**Verslag huishoudelijke elektrische installatie op laagspanning en zeer lage spanning****Algemeen:**

Referentie: 005-20261020-02	Datum controle: 20/10/2026
Keurder: 005

Eigenaar: Onbekend	EAN-code: 541449206001432731
Adres installatie: Kreemersstraat 12, 3660 - Opplabbeek	Nummer teller(s): 1SAG3200115175
Distributienetbeheerder installatie: Fluvius	
Datum uitvoering installatie:	☒ Vóór 01/10/1981 ☐ Tussen 01/10/1981 en 01/06/2020 ☐ Vanaf 01/06/2020
Type:	☒ Wooneenheid ☐ Niet-huishoudelijk ☐ PV ☐ Batterij ☐ Laadpaal

☐ 6.4 (Gelijkvormigheidscontrole voor ingebruikname)
☐ 6.4 (Belangrijke wijziging/uitbreiding)
☐ 6.5 (Controlebezoek)
☐ 8.4.1 (Controlebezoek van een oude installatie voor de verzwaring van de aansluiting op het openbaar distributienet)
☒ 8.4.2 (Controlebezoek van een oude installatie bij verkoop)
☐ 8.4.3 (Vrij controlebezoek van een oude installatie)
☒ Afwijkende beschikkingen (Boek 1) toegepast
☐ Herkeuring op het verslag

Inbreuk(en):

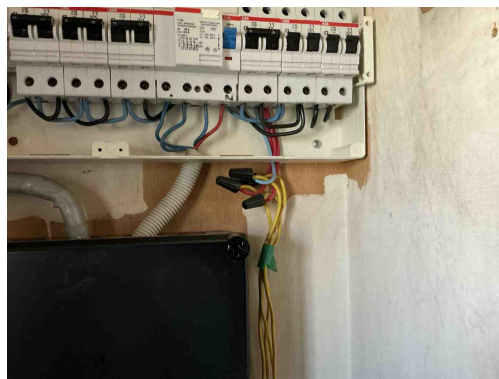
B34 - Het kabeltype van de meterbord verbinding aan de oorsprong van de installatie beantwoordt niet aan de minimale vereisten vastgelegd door de distributienet beheerder. (Boek1: 1.5 + SYNERGRID C1/107)
Opmerking: Vob in flex

Inbreuk(en):

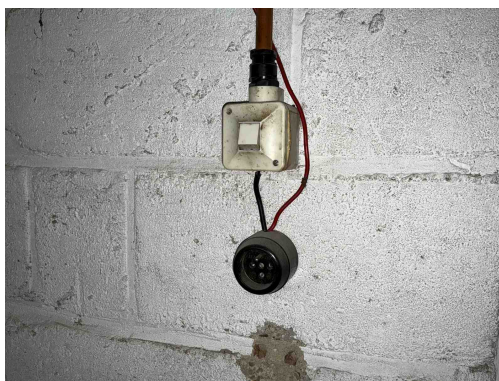
T21a - Het elektrisch materieel is niet geplaatst volgens de voorschriften van de fabrikant/ regels van goed vakmanschap. (Boek 1: 1.4.1.3) Oa ophangvijzen elektrisch verdeelbord niet afgedekt. Zie klasse II toestel.
Opmerking: Oa ophangschroeven bord

Inbreuk(en):

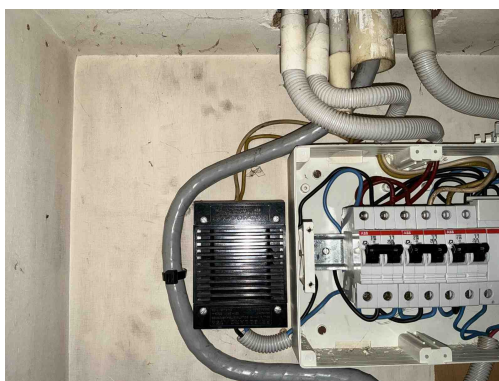
C21 - Het gebruik van geleiders van het type VOB, zonder bijkomende afscherming is niet toegestaan (Boek 1: 5.2.9.6).
Opmerking: Oa bord 1, kelder

Inbreuk(en):

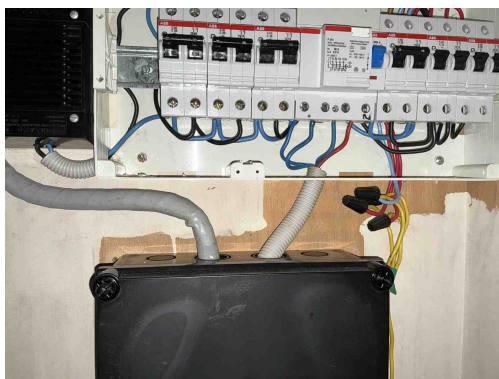
C21 - Het gebruik van geleiders van het type VOB, zonder bijkomende afscherming is niet toegestaan (Boek 1: 5.2.9.6).
Opmerking: Oa bord 1, kelder

Inbreuk(en):

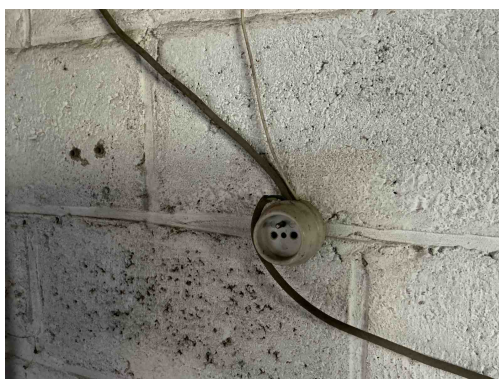
B33 - De sectie van de meterbord verbinding aan de oorsprong van de installatie beantwoordt niet aan de minimale vereisten vastgelegd door de distributienet beheerder. (Boek1: 1.5 + SYNERGRID C1/107)

Opmerking: 2,5mm²

Inbreuk(en):

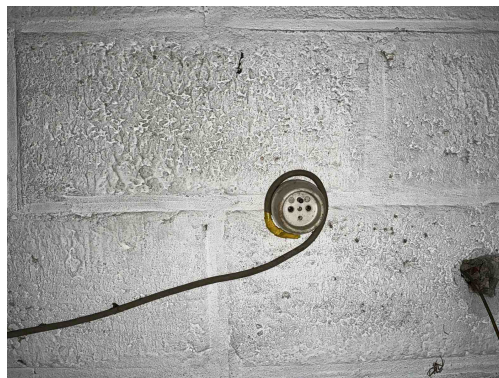
T11 - De contactdozen waarvan de toegekende stroomsterkte maximaal 16A en de toegekende spanning maximaal 250V bedraagt en niet bedoeld zijn voor de voeding van een of meerdere verbruikstoestellen voor een specifiek doel en niet geplaatst zijn in of op schakel- en verdeelborden, beschikken niet of IPXX-D (incl. gemeenschappelijke delen residentieel geheel) (Boek 1: 4.2.2.3/5.3.5.2).

Opmerking: Oa kelder, badkamer

Inbreuk(en):

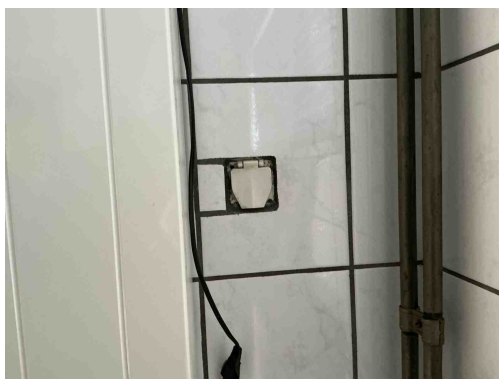
T11 - De contactdozen waarvan de toegekende stroomsterkte maximaal 16A en de toegekende spanning maximaal 250V bedraagt en niet bedoeld zijn voor de voeding van een of meerdere verbruikstoestellen voor een specifiek doel en niet geplaatst zijn in of op schakel- en verdeelborden, beschikken niet of IPXX-D (incl. gemeenschappelijke delen residentieel geheel) (Boek 1: 4.2.2.3/5.3.5.2).

Opmerking: Oa kelder, badkamer

Inbreuk(en):

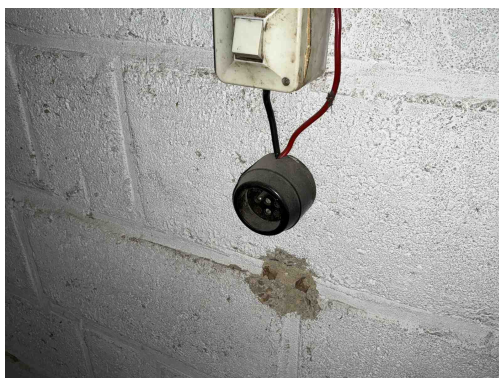
T11 - De contactdozen waarvan de toegekende stroomsterkte maximaal 16A en de toegekende spanning maximaal 250V bedraagt en niet bedoeld zijn voor de voeding van een of meerdere verbruikstoestellen voor een specifiek doel en niet geplaatst zijn in of op schakel- en verdeelborden, beschikken niet of IPXX-D (incl. gemeenschappelijke delen residentieel geheel) (Boek 1: 4.2.2.3/5.3.5.2).

Opmerking: Oa kelder, badkamer

Inbreuk(en):

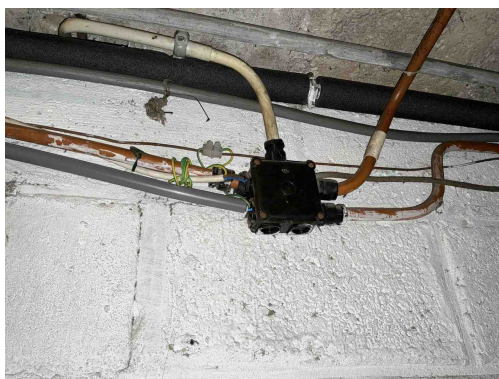
T09 - Bepaalde contactdozen en/of schakelaars zijn beschadigd (Boek 1: 1.4.1.3).

Opmerking: Oa kelder

Inbreuk(en):

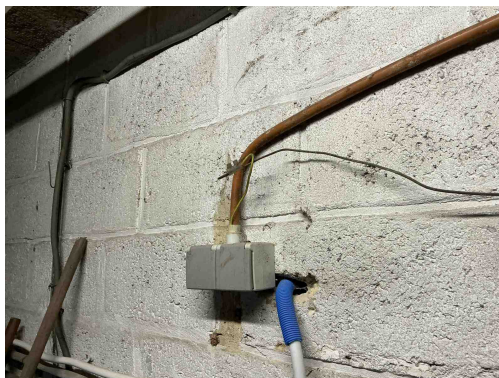
C26 - De verbindingen zijn niet gebeurd in borden, in aftakdozen, aan de klemmen van contactdozen, schakelaars of in de verlichtingstoestellen (Boek 1: 5.2.6.1).

Opmerking: Oa kelder

Inbreuk(en):

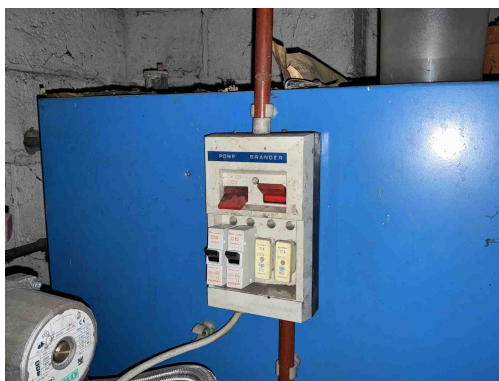
C26 - De verbindingen zijn niet gebeurd in borden, in aftakdozen, aan de klemmen van contactdozen, schakelaars of in de verlichtingstoestellen (Boek 1: 5.2.6.1).

Opmerking: Oa kelder

Inbreuk(en):

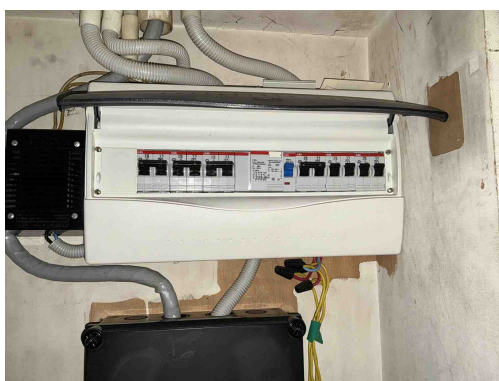
B29 - Het elektrisch verdeelbord in een huishoudelijke ruimte is niet voorzien van een deur (Boek1: 5.3.5.1).
Opmerking: Oa bord 2

B26 - Het elektrisch bord kon niet gedemonteerd worden (Boek 1: 5.3.5.1).
Opmerking: Oa bord 2

D08 - De nodige markeringen op de beveiligingstoestellen ontbreken of zijn onleesbaar (Boek 1: 5.3.5.5).
Opmerking: Oa bord 2

Inbreuk(en):

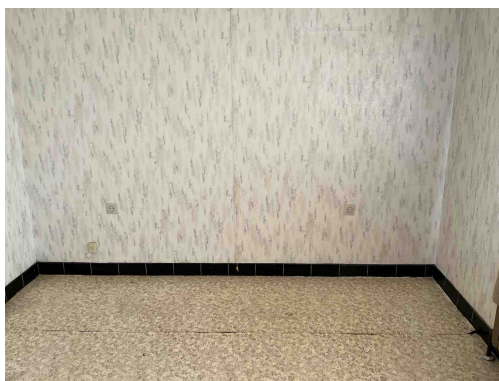
B18 - Het volgnummer is niet op elk bord vermeld (Boek 1: 3.1.3.3).
Opmerking: Oa bord 1 en z

Inbreuk(en):

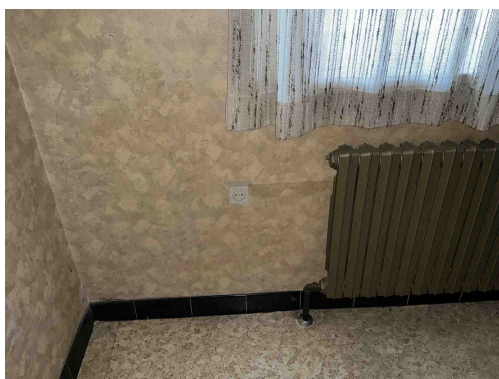
A20 - Er bevindt zich een contactdoos zonder beschermingsgeleider in de elektrische installatie. Deze is niet geplaatst achter een differentieelstroombeschermingsinrichting met grote (max. 30mA) of zeer grote (max. 10mA) gevoeligheid. (Boek 1: 8.2.1.b)

Opmerking: Oa slpk 1, 2, 3, 4 - keuken - woonkamer

Inbreuk(en):

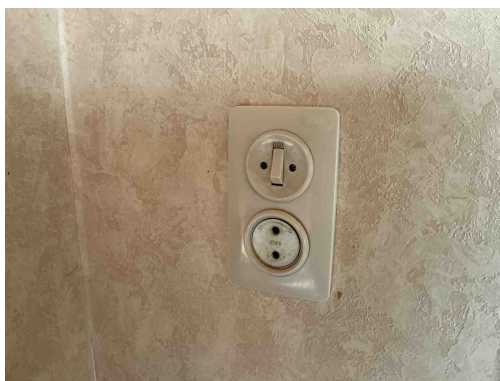
A20 - Er bevindt zich een contactdoos zonder beschermingsgeleider in de elektrische installatie. Deze is niet geplaatst achter een differentieelstroombeschermingsinrichting met grote (max. 30mA) of zeer grote (max. 10mA) gevoeligheid. (Boek 1: 8.2.1.b)

Opmerking: Oa slpk 1, 2, 3, 4 - keuken - woonkamer

Inbreuk(en):

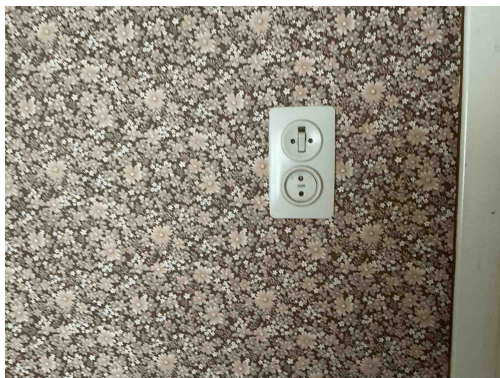
A20 - Er bevindt zich een contactdoos zonder beschermingsgeleider in de elektrische installatie. Deze is niet geplaatst achter een differentieelstroombeschermingsinrichting met grote (max. 30mA) of zeer grote (max. 10mA) gevoeligheid. (Boek 1: 8.2.1.b)

Opmerking: Oa slpk 1, 2, 3, 4 - keuken - woonkamer

Inbreuk(en):

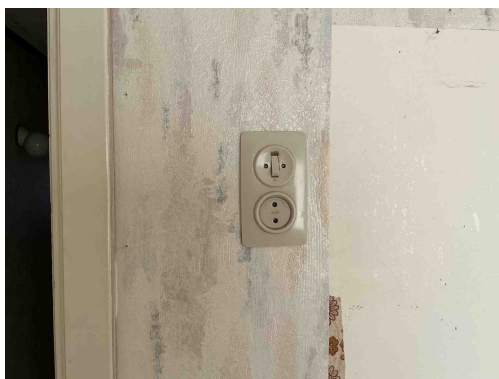
A20 - Er bevindt zich een contactdoos zonder beschermingsgeleider in de elektrische installatie. Deze is niet geplaatst achter een differentieelstroombeschermingsinrichting met grote (max. 30mA) of zeer grote (max. 10mA) gevoeligheid. (Boek 1: 8.2.1.b)

Opmerking: Oa slpk 1, 2, 3, 4 - keuken - woonkamer

Inbreuk(en):

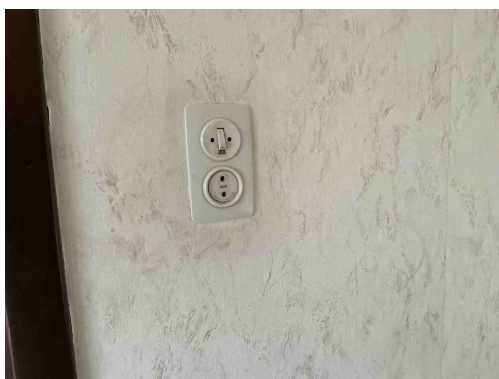
A20 - Er bevindt zich een contactdoos zonder beschermingsgeleider in de elektrische installatie. Deze is niet geplaatst achter een differentieelstroombeschermingsinrichting met grote (max. 30mA) of zeer grote (max. 10mA) gevoeligheid. (Boek 1: 8.2.1.b)

Opmerking: Oa slpk 1, 2, 3, 4 - keuken - woonkamer

Inbreuk(en):

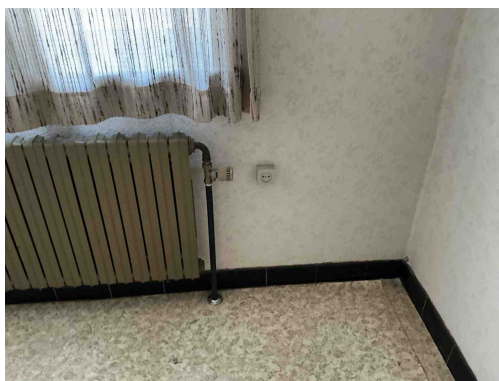
A20 - Er bevindt zich een contactdoos zonder beschermingsgeleider in de elektrische installatie. Deze is niet geplaatst achter een differentieelstroombeschermingsinrichting met grote (max. 30mA) of zeer grote (max. 10mA) gevoeligheid. (Boek 1: 8.2.1.b)

Opmerking: Oa slpk 1, 2, 3, 4 - keuken - woonkamer

Inbreuk(en):

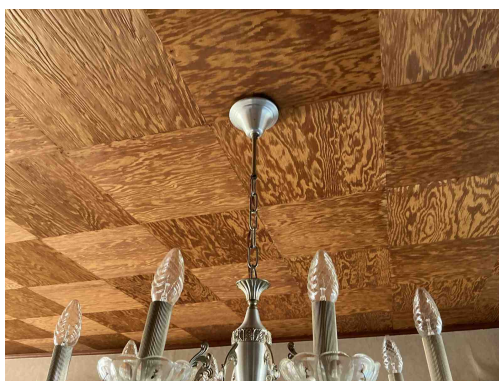
A20 - Er bevindt zich een contactdoos zonder beschermingsgeleider in de elektrische installatie. Deze is niet geplaatst achter een differentieelstroombeschermingsinrichting met grote (max. 30mA) of zeer grote (max. 10mA) gevoeligheid. (Boek 1: 8.2.1.b)

Opmerking: Oa slpk 1, 2, 3, 4 - keuken - woonkamer

Inbreuk(en):

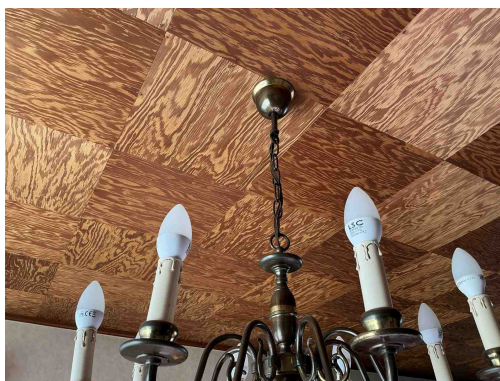
C27 - Het gebruik van geleiders van het type VTLMb (côte-à-côte) is niet toegestaan (Boek 1: 1.4.2.1).

Opmerking: Oa luster hal, keuken, woonkamer

T24 - Het gebruik van elektrische machines of toestellen van klasse 0 en 0I is verboden. (Boek 1, Onderafdeling 4.2.4.3)

Opmerking: Oa luster hal, woonkamer

Inbreuk(en):

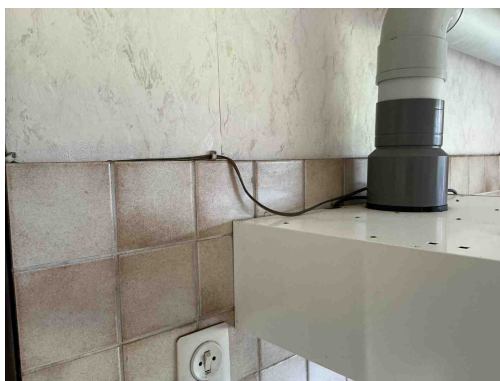
C27 - Het gebruik van geleiders van het type VTLMb (côte-à-côte) is niet toegestaan (Boek 1: 1.4.2.1).
Opmerking: Oa luster hal, keuken, woonkamer

T24 - Het gebruik van elektrische machines of toestellen van klasse 0 en 0I is verboden. (Boek 1, Onderafdeling 4.2.4.3)
Opmerking: Oa luster hal, woonkamer

Inbreuk(en):

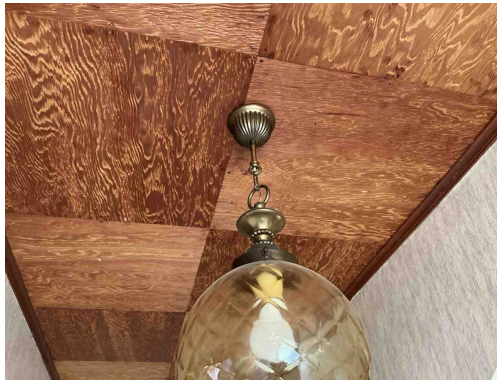
C27 - Het gebruik van geleiders van het type VTLMb (côte-à-côte) is niet toegestaan (Boek 1: 1.4.2.1).
Opmerking: Oa luster hal, keuken, woonkamer

Inbreuk(en):

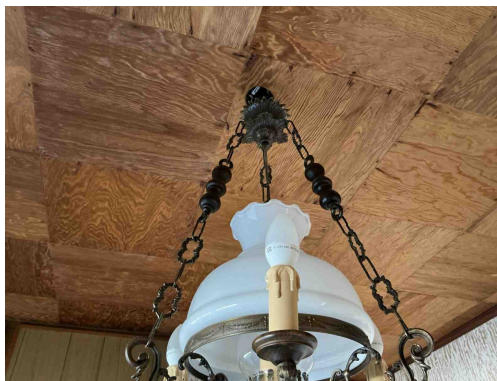
C27 - Het gebruik van geleiders van het type VTLMb (côte-à-côte) is niet toegestaan (Boek 1: 1.4.2.1).

Opmerking: Oa luster hal, keuken, woonkamer

T24 - Het gebruik van elektrische machines of toestellen van klasse 0 en 0I is verboden. (Boek 1, Onderafdeling 4.2.4.3)

Opmerking: Oa luster hal, woonkamer

Inbreuk(en):

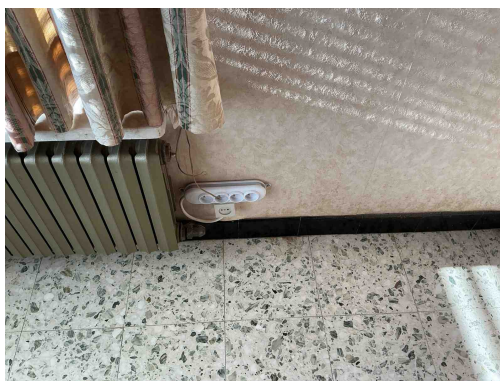
T24 - Het gebruik van elektrische machines of toestellen van klasse 0 en 0I is verboden. (Boek 1, Onderafdeling 4.2.4.3)

Opmerking: Oa luster hal, woonkamer

Inbreuk(en):

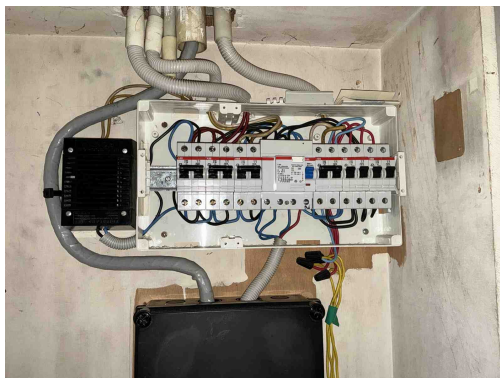
T21d - Het elektrisch materieel is niet geplaatst volgens de voorschriften van de fabrikant/ regels van goed vakmanschap. (Boek 1: 1.4.1.3) Oa materiaal niet geschikt voor de toepassing. Zie plaatsingsfiche fabrikant.

Opmerking: Oa stekkerdoos woonkamer
